改善箇所説明図

基準不適合箇所

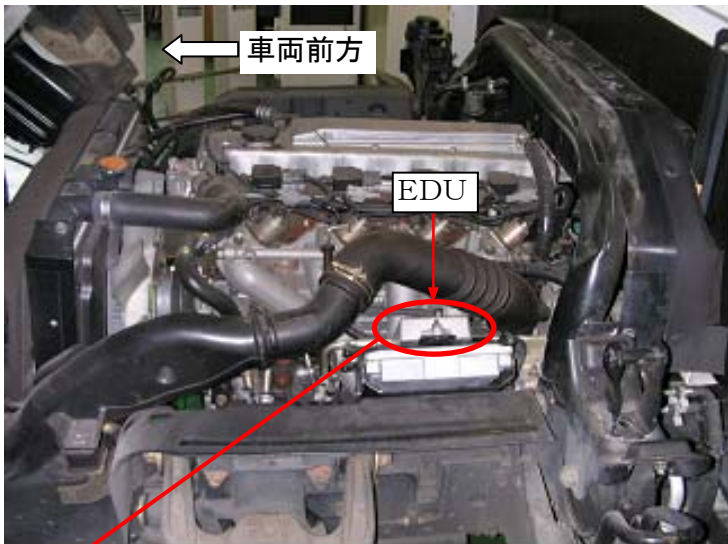
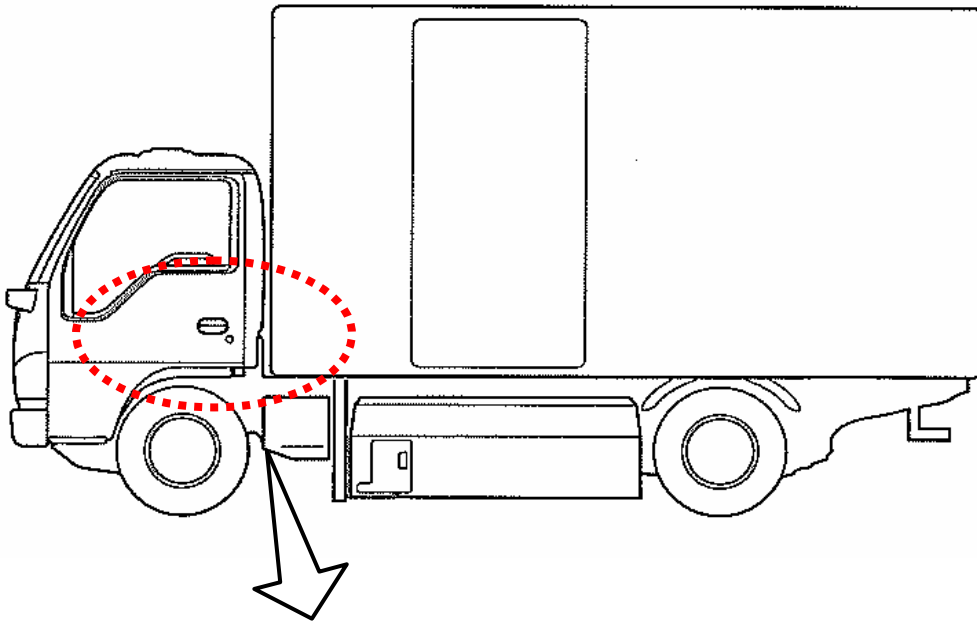
圧縮天然ガス自動車において、エンジンの電子制御コントローラのプログラムが不適切であったため、スロットルモーターと燃料噴射装置を駆動する電気駆動装置（EDU）内のトランジスタに過大な電流が流れ、トランジスタが劣化しているものがある。そのため、そのままの状態で使用を続けると、トランジスタが溶断し、燃料噴射装置が作動しなくなり、最悪の場合、走行中にエンストし、再始動できなくなるおそれがある。

改善の内容： 全車両、EDUを新品に交換する。

識別： EDUに青色シールを貼付する。
